Høring til nasjonal ramme for vindkraft

Utdyping av faglige innspill fra Miljødirektoratet

Fra: Miljødirektoratet
Til: Olje- og energidepartementet
Dato: 1.10.2019

Figur 13: Mulige endringer i kartet

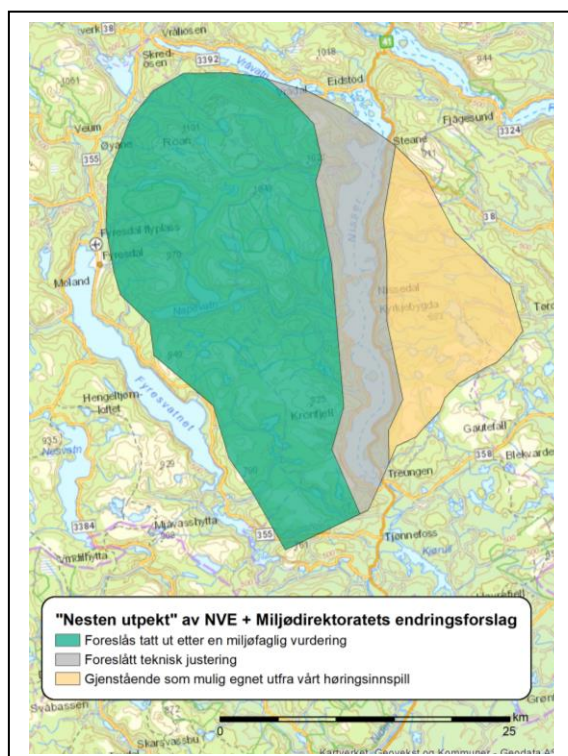
Hele Miljødirektoratets eksklusjonsområde 1-A ligger inne i det foreslåtte arealet ut fra NVEs prioritering av de særdeles gode produksjonsforholdene veid mot de miljømessige verdiene. Nå tok vi, i henhold til metoden, ikke stilling til produksjonspotensial i vårt arbeid med spesifikke eksklusjoner. Dermed vil det være tilfeller der den teknisk-økonomiske avveiningen tilsier en annen konklusjon enn vår naturfaglige vurdering. Vi mener imidlertid at NVE i dette tilfellet (det grønne arealet på kartet) har lagt for liten vekt på hensynet til de samlede naturfaglige argumentene. Årsaken er, som vi har påpekt (og utdypet) i tidligere leveranser, en konsentrasjon av vesentlige miljøinteresser av nasjonal betydning i området (fugl, villrein, naturtyper, friluftsliv, rovdyr etc.). I tillegg kommer vesentlige regionale verdier, som vi ikke har vektlagt tidligere i prosessen, og som vil bli utdypet i høringsinnspillene fra de regionale og lokale myndighetene. Miljødirektoratets konklusjon er derfor at vår anbefaling til eksklusjon skal stå ved lag, også etter en avveining mot produksjonspotensialet.

Tolga Østfjell inneholder for eksempel viktige leveområder for villrein. Store fostringsflokker på flere hundre dyr til rene bukkeflokker på opptil 150 bukker opererer regelmessig i hele området. Området vurderes som sårbart for ytterligere påvirkning og det er viktig å ivareta samtlige funksjonsområder for å unngå redusert bæreevne. Det fremgår av LCOE-kartet at områdene med best produksjonsforhold i stor grad sammenfaller med viktige funksjonsområder for villrein, herunder de viktige trekkområdene mellom Tolga Østfjell og Rendalen. Uten at disse trekkene fortsatt fungerer vil det neppe være grunnlag for at villreinområdet kan opprettholdes.

Knyttet til NVEs idé om egnethet for et svært stort produksjonsvolum i dette området, vil vi også påpeke at de delene av området der vi ikke har anbefalt eksklusjon, inneholder betydelige miljøverdier av ulik karakter. Mest konkret når det gjelder nasjonale interesser, nevner vi påvirkningen inn i Sølen landskapsvernområde dersom det bygges vindkraft i randområdet (jf. skravert areal i kartet).
